Gutachtliche Stellungnahme

Nr.: 175 31584/1

Erstelldatum	06. April 2006
Auftraggeber	Theo Schröders Entwicklung & Beratung GmbH Gerhard-Welter-Str. 7 41812 Erkelenz
Auftrag	Gutachtliche Stellungnahme zu den Prüfberichten Nr. 162 26873/3.2.0, 162 26873/3.3.0 und 162 26873/3.4.0 vom 28. Juni 2004
Gegenstand	Feuerschutztür, einflügelig des Systems Schröders TSN-1/TSN-11
Inhalt	1 Problemstellung 2 Beurteilung 3 Ergebnis und Aussage Anlage 1 (1 Seite)

Bild 1 Ansicht des beurteilten Elementes

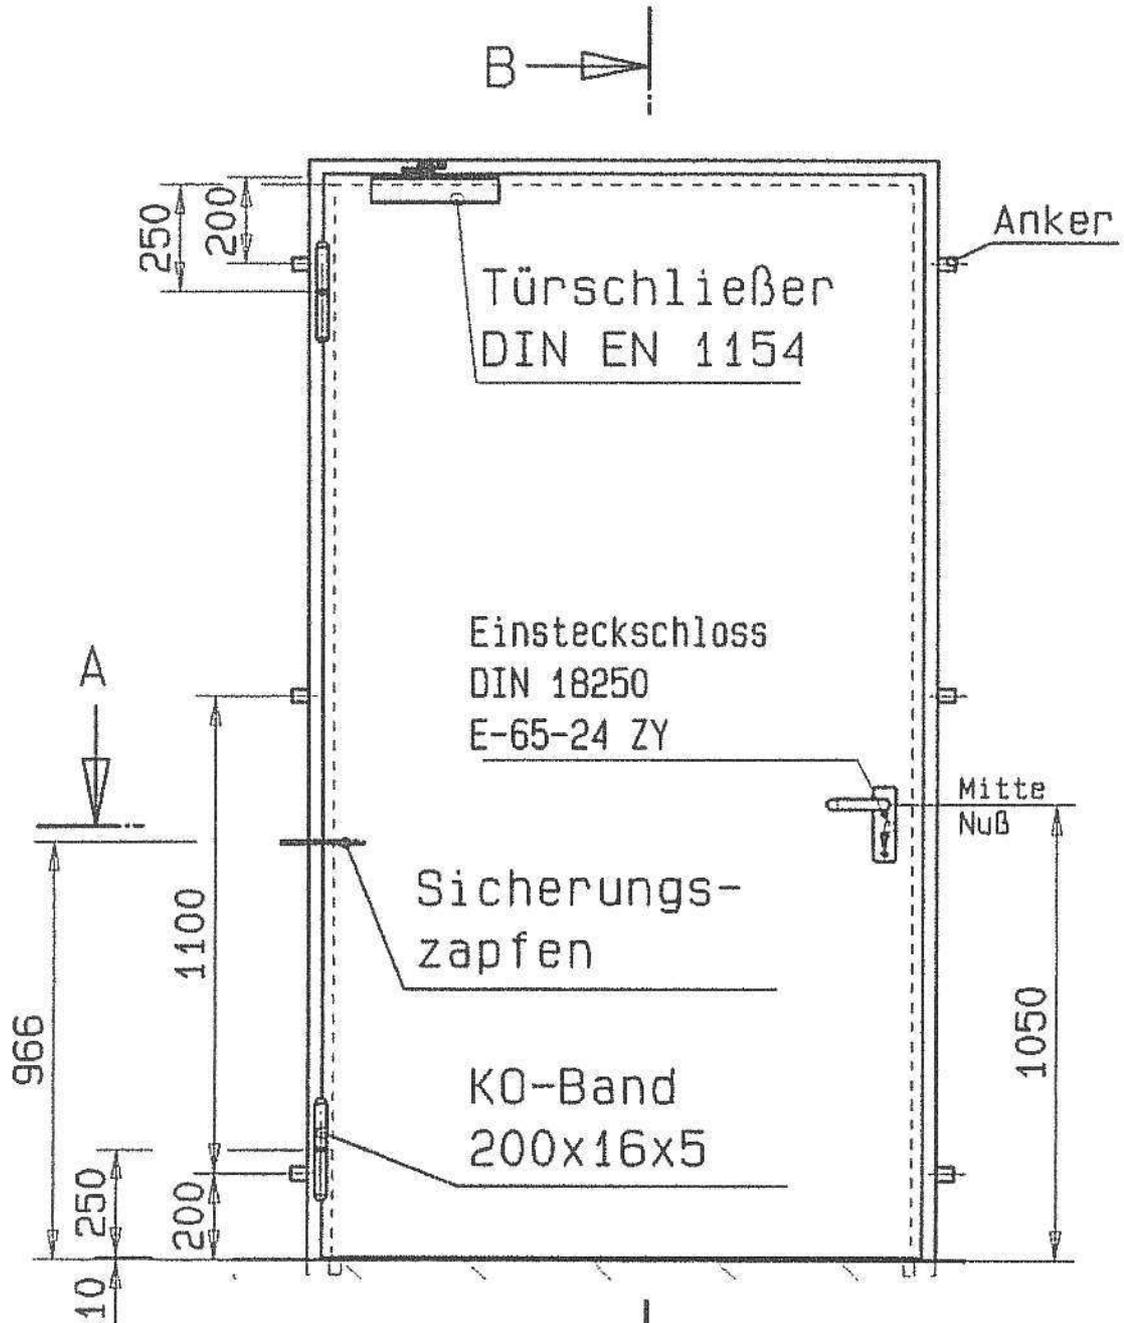
Abweichung	<p>Element mit Variation in den Abmessungen wie folgt: Maßvergrößerung um 50 %, Maßverkleinerung um 50%, d.h. Flügelaußenmaß in der Breite 500 mm bis 1362 mm Flügelaußenmaß in der Höhe 1700 mm bis 3021 mm Der Aufbau des Türblattes (Material, Türstärke, Abmessung, Falzdichtung, Bodendichtung) ändert sich nicht im Vergleich zum jeweiligen Prüfbericht. Eine Ansicht ist in der Anlage Bild 1 enthalten</p>
Beurteilung der Abmessungen	<p>Der Einfluss der unterschiedlichen Abmessungen auf die Schalldämmung der Tür ist in zwei Abschnitten zu bewerten:</p> <p>1.) Schalldämmung des Türblattes.</p> <p>Im Forschungsbericht „Konstruktionsmerkmale für schalldämmende Wohnungseingangstüren und Bürotüren aus Holz und Holzwerkstoffen“ wurden Messungen zu unterschiedlich großen Türblättern mit gleichem Aufbau durchgeführt. Aufgrund der Erfahrung des ift Schallschutzzentrums können die Ergebnisse des Forschungsvorhabens mit Holztüren auch auf Stahltüren übertragen werden.</p> <p>Danach ergibt sich folgende Aussage:</p> <p>Bei mehrschichtigen Türblättern ist eine Erhöhung der Schalldämmung für größere Türblätter zu erwarten. Für die Stellungnahme ist zu beachten, dass das bewertete Schalldämm-Maß R_w des Türblattes um mindestens 6 dB höher ist als die Schalldämmung der betriebsfertigen Tür.</p> <p>2.) Dichtigkeit</p> <p>Bei größeren Türblättern führen die im Gebrauch möglichen Verformungen zu höheren Mittendurchbiegungen und damit früher zu Undichtigkeiten im Eckbereich im Vergleich zu den geprüften Konstruktionen.</p> <p>Bei kleineren Türblättern wirkt sich das im Verhältnis ungünstigere Verhältnis der Fugenlänge zur Türblattfläche reduzierend auf die Schalldämmung aus.</p> <p>Bei einer Längenänderung von + 250 mm und mehr wird die Änderung der Dichtigkeit mit einer Reduzierung der Schalldämmung von 2 dB beurteilt. Voraussetzung ist, dass sich die Tür um nicht mehr als 0,5 mm mehr verzieht als die geprüfte Tür. Die Reduzierung der Schalldämmung wird zum Teil durch das im Verhältnis günstigere Fugenlängen-Flächenverhältnis kompensiert.</p> <p>Bei Längenänderungen um + 500 mm und mehr sind auf der Schließseite Zusatzverriegelungen und auf der Bandseite ein drittes Band vorzusehen.</p>

<p>Beurteilung der Abmessungen</p>	<p>Auf Basis der Einzelbeurteilungen ist gutachtlich mit folgenden Schalldämm-Maßen zu rechnen:</p> <p>Kleinste Variante Bestimmende Größe für den Abschlag ist die Schalldämmung des Türblattes und das ungünstigere Kantenverhältnis der Fugen</p> <p>Flügelaußenmaß 500 mm × 1700 mm</p> <p>Dichtungen gemäß Prüfbericht 162 26873/3.2.0: $R_w = 34$ dB Dichtungen gemäß Prüfbericht 162 26873/3.3.0: $R_w = 41$ dB Dichtungen gemäß Prüfbericht 162 26873/3.4.0: $R_w = 43$ dB</p> <p>Mittlere Variante $\Delta R_w = 0$ dB</p> <p>Größte Variante Bestimmende Größe für den Abschlag ist die Dichtigkeit im Falz</p> <p>Flügelaußenmaß 1362 mm × 3021 mm</p> <p>Dichtungen gemäß Prüfbericht 162 26873/3.2.0: $R_w = 35$ dB Dichtungen gemäß Prüfbericht 162 26873/3.3.0: $R_w = 42$ dB Dichtungen gemäß Prüfbericht 162 26873/3.4.0: $R_w = 44$ dB</p> <p>Ab einer Flügelaußenmaßhöhe von 2,5 m müssen zusätzlich oben und unten jeweils eine Fallenverriegelung auf der Schließseite und ein zusätzliches Band auf der Bandseite eingebaut werden.</p> <p>Voraussetzung für die Angaben ist, dass die Dichtungen vollständig anlegen.</p> <p>Zwischengrößen müssen interpoliert werden.</p>

Aufgrund der durchgeführten Überprüfungen und der Erfahrungen der Prüfstelle sind die Ergebnisse der genannten Prüfberichte auf die in Tabelle 1 beschriebenen Abweichungen anwendbar.
